**SICHERHEITSMITTEILUNG**  
**für Gurtzeuge**

herausgegeben: 22.01.2020  
Nummer: 02/2020

Bezug: **SERVICE BULLETIN von Advanced Paraspport Systems Ltd.**  
**PSB 001/2016**

Betroffene Muster: Alle Avalon Gurtzeuge mit Reservegriff / -Kissen mit Spectra-Leine

Fig. 1

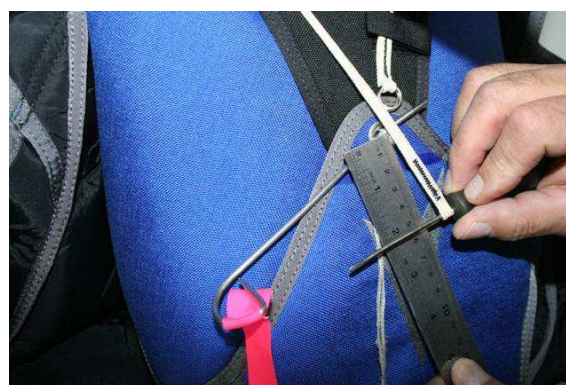
2. Pull fully the Spectra line and measure the length. It should be between 1 <sup>1</sup>/<sub>2</sub>" and 2" inches (5, 5 cm) from the loop to the end of the line. But not more than 2" inches (Figure 1 and figure 2)

3. If the length is more than 2" (5,5 cm) please contact our team for future assistance.  
info@avalonskydive.com

**!!! MAXIMUM ALLOWABEL PULL FORCE ON THE RESERVE RIPCORD IS 22 POUNDS (10 KG ) !!!**
